# 和泉公告

公告号: A23-056

### Wind0/I-NV4 软件之修复

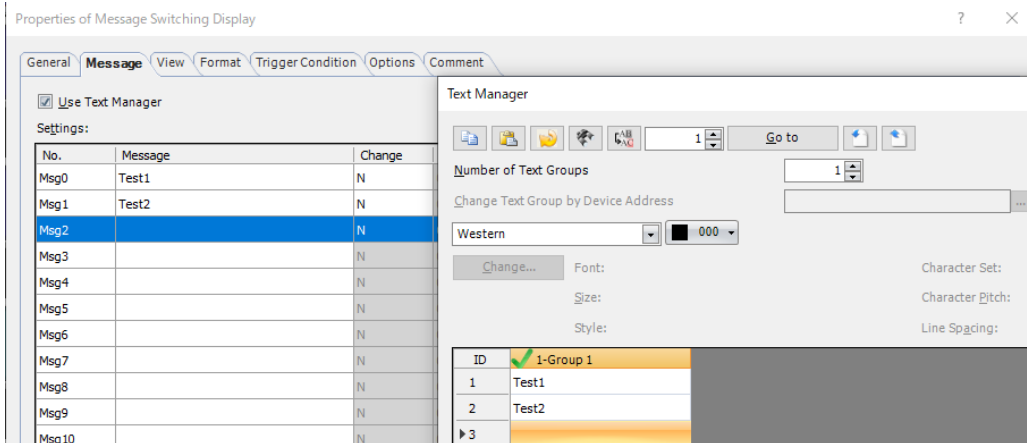
a、在“消息切换显示”属性对话框的“消息”选项卡中，“使用文本管理器”处于打开状态。

b、没有消息的文本 ID 设置为消息。
